Modulo per la presentazione delle osservazioni per i piani/programmi/progetti sottoposti a procedimenti di valutazione ambientale di competenza statale

ID: Codice procedura (ID_VIP/ID_MATTM):10844

Impianto per la produzione di energia elettrica da fonte eolica, costituito da 6 aerogeneratori della potenza complessiva di 37,2 MW, un sistema di accumulo da 25 MW e relative opere connesse in località "Rempillo" nel comune di Pitigliano (GR).

Immagine n. 5 Intervisibilità degli impianti eolici della provincia di Viterbo anche in quella di Grosseto, in particolare nel pitiglianese.

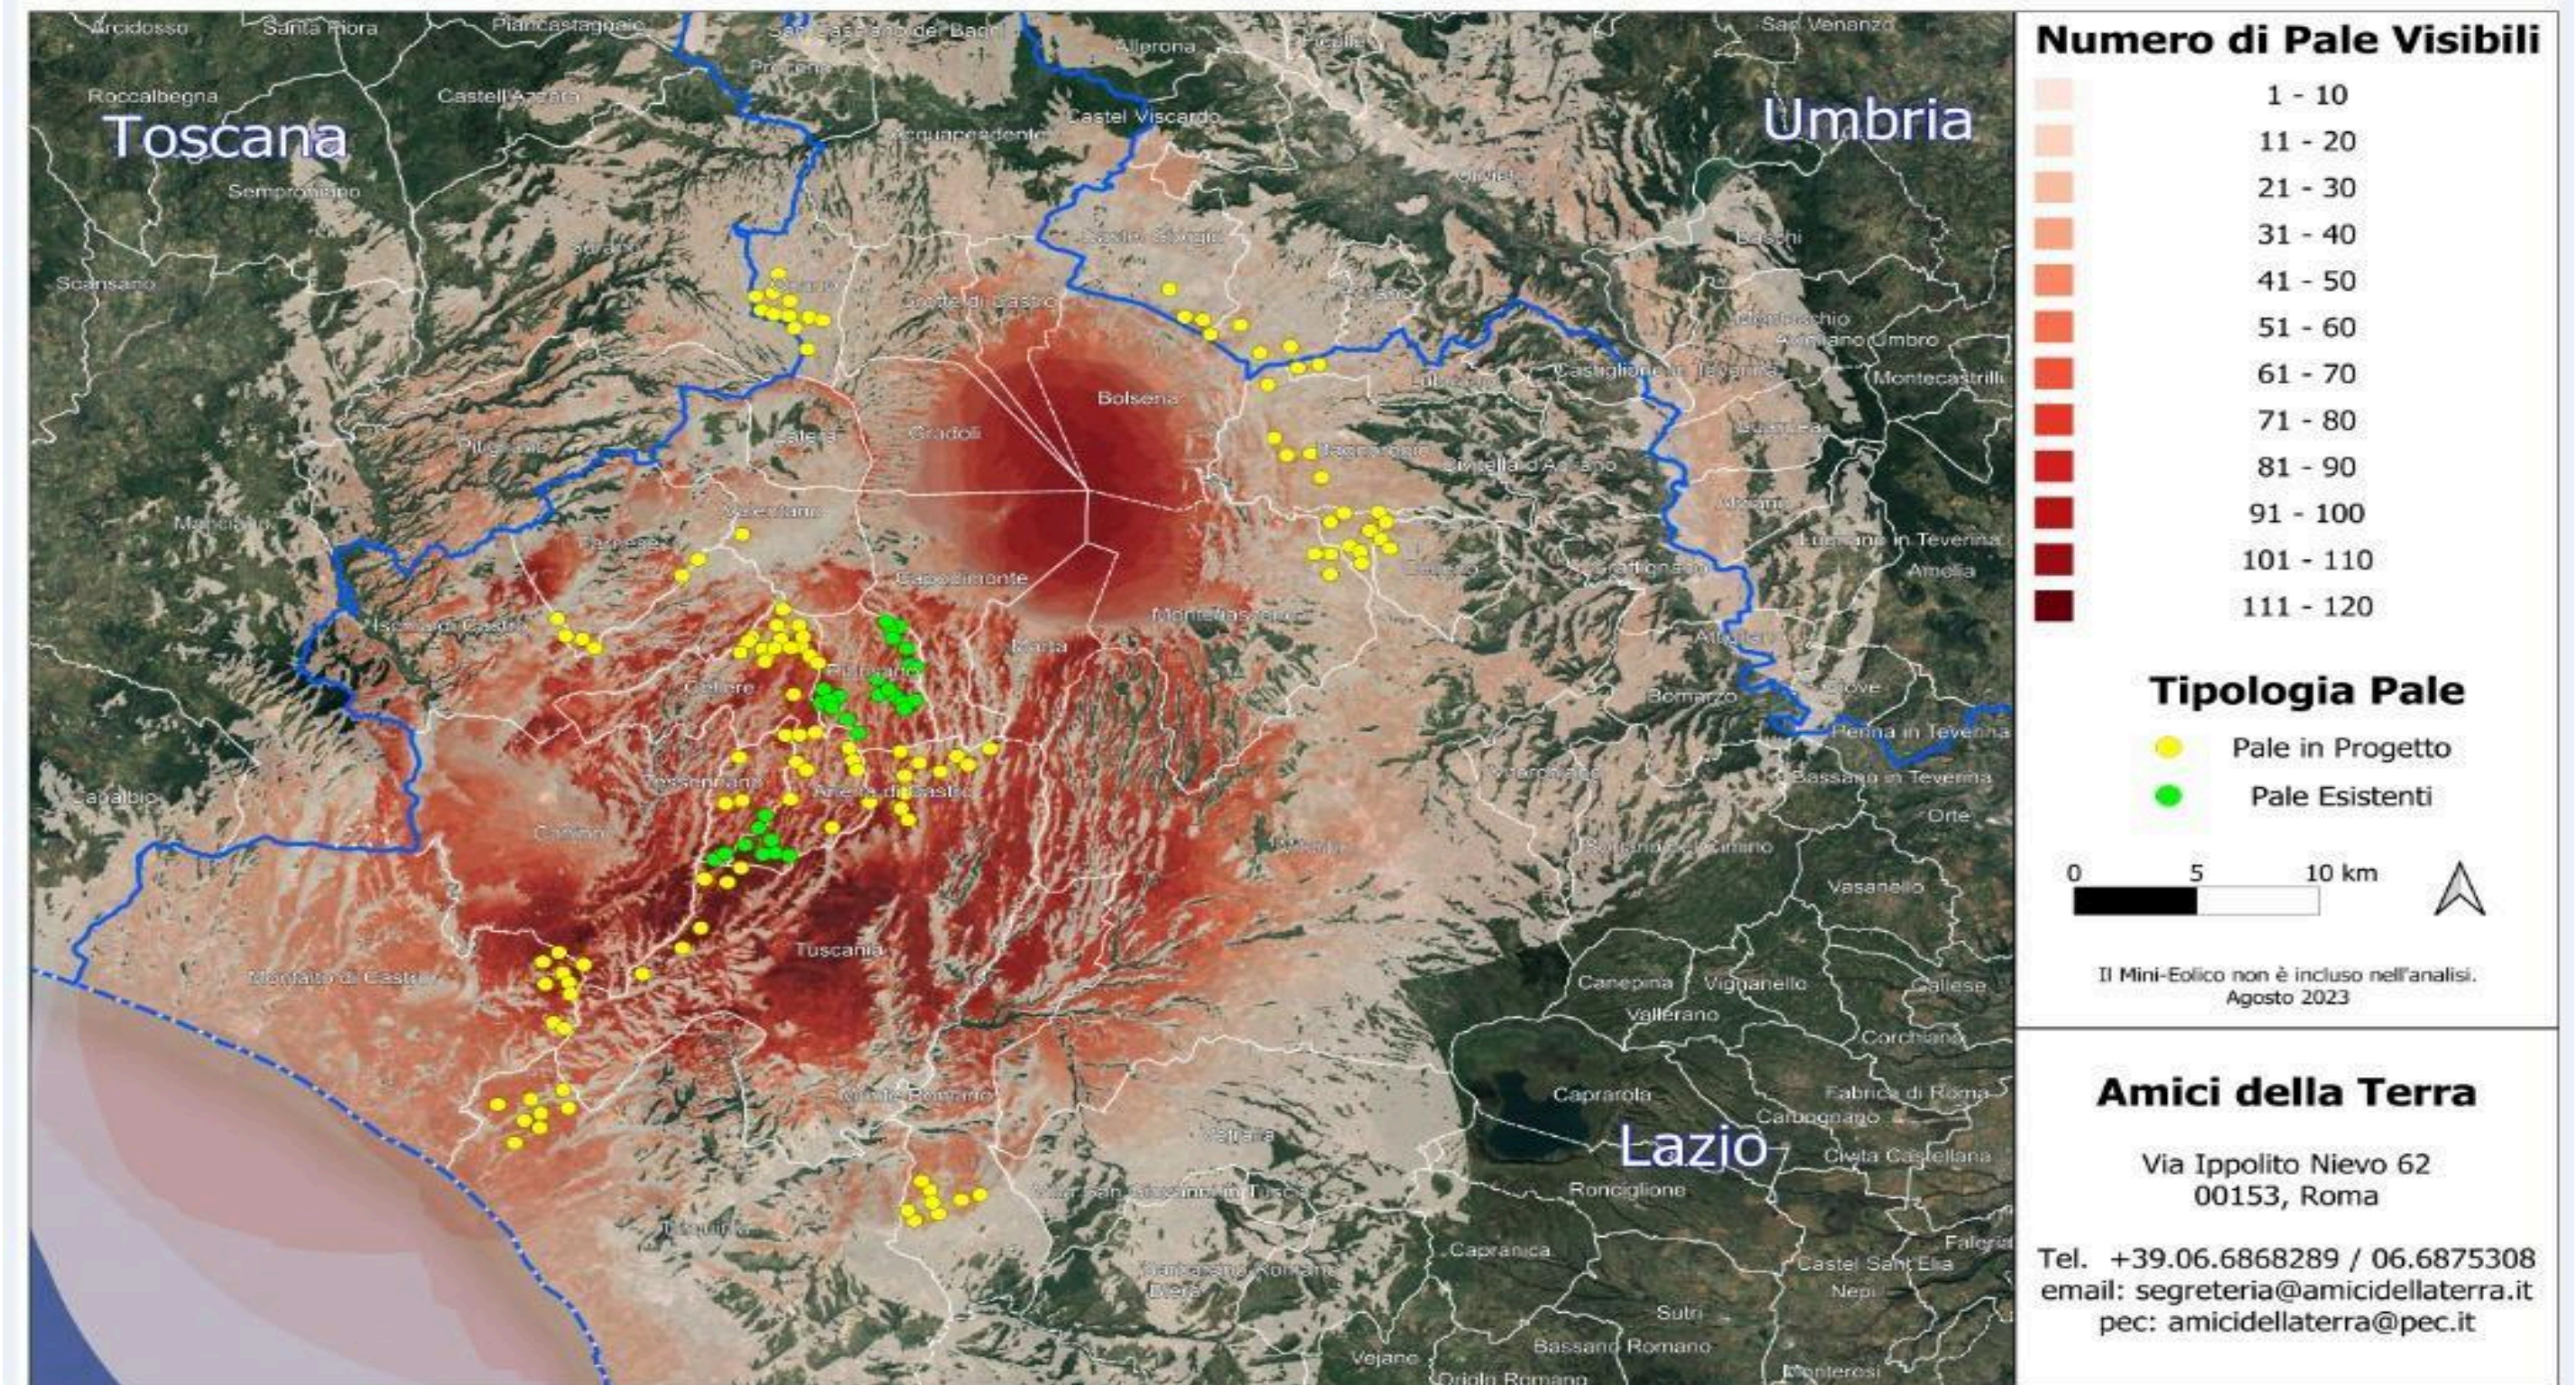
Quindi anche la Regione come Ente deputato dalla normativa nazionale a legiferare sulle aree idonee e non idonee si è espressa riguardo al fatto che abbia assolto ai doveri e alle quote stabilite dal PNIEC e in ambito regionale la provincia di Viterbo è stata quella con il più alto tasso di impianti FER tra tutte e quindi ormai satura ed il cumulo degli impianti FER installati, autorizzati e in progetto rappresenta una elevata criticità per la sostenibilità ambientale di ulteriori eventuali iniziative, L'impianto eolico “ Rempillo” pur essendo “esterno al confine provinciale e regionale ma nelle sue immediate vicinanze (a soli 100 metri i primi due aerogeneratori) oltre ad impattare sul territorio e sulle economie di tre Comuni del Lazio (Farnese, Valentano e Latera) si trova nelle fasce di rispetto dei Beni di notevole interesse pubblico come si è evidenziate nelle Osservazioni nn. 1 e 2 e crea anche degli impatti negativi anche sui beni naturalistici come verrà dettagliato nell'Osservazione n. 4. Inoltre andrebbe a sommarsi al già enorme cumulo di impianti eolici e fotovoltaici e geotermici che già creano una elevata criticità ambientale nella provincia di Viterbo e interferiscono anche con il

territorio toscano come si può vedere dalle immagini nn. 4 e 5 dell'Allegato n. 1.
